VOLVO

BETR.	NO.
Verzegeling vlinder-klepafstelling B14 51KW 340	78

Service Bulletin

Dit Service Bulletin is een wijziging/aanvulling op het Servicehandboek Reparatie en onderhoud, Brandstofsysteem 300, pagina's 65 (M1) en 73 (O1-2)

Luchtfilter verwijderen

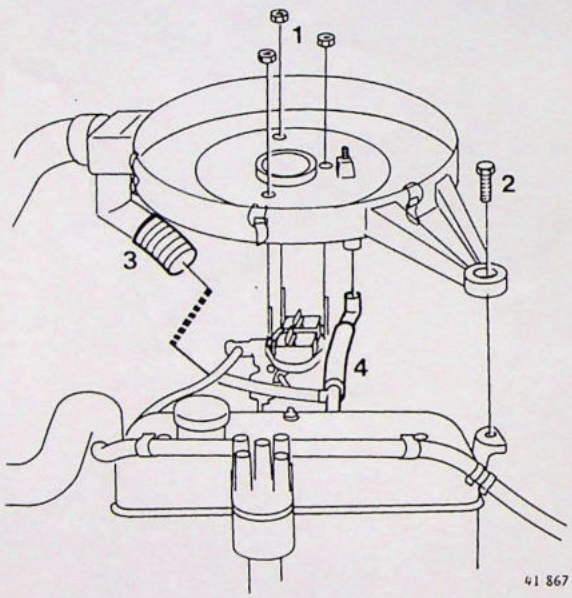
Verwijder het luchtfilterdeksel.
Verwijder het filterelement.
Dek de beide luchtinlaatpoorten af met een doek.
Verwijder de drie zelfborgende moeren (1) en bout (2).
Neem de voorverwarmingsslang (3) los aan spruitstukzijde.
Maak de carterontluchtingsslang (4) los van het luchtfilterhuis en neem het filterhuis uit de motorruimte.

Verzegeling verwijderen

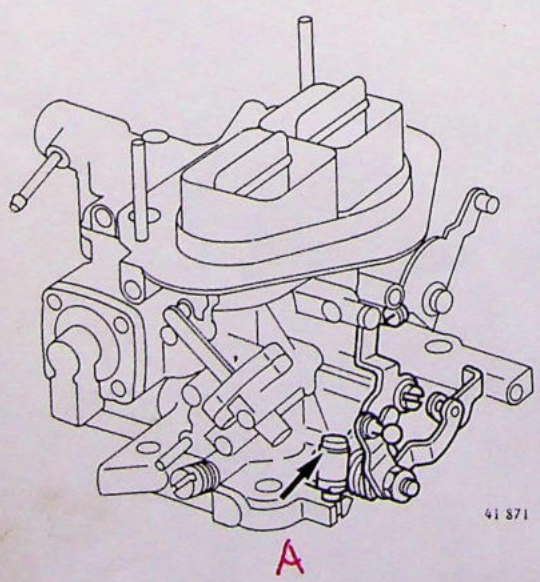
Bij bovengenoemde modellen **moet** het plastic verzegelingsdopje (A) van de vlinderklepafstelling verwijderd worden.
Indien dit dopje niet meer aanwezig is, kontroleer dan of het zich niet tussen het bedieningsmechanisme van de carburateur bevindt.
Het dopje mag in **géén** geval meer worden aangebracht.
Verzegeling van de afstelschroef op een andere wijze is niet nodig.
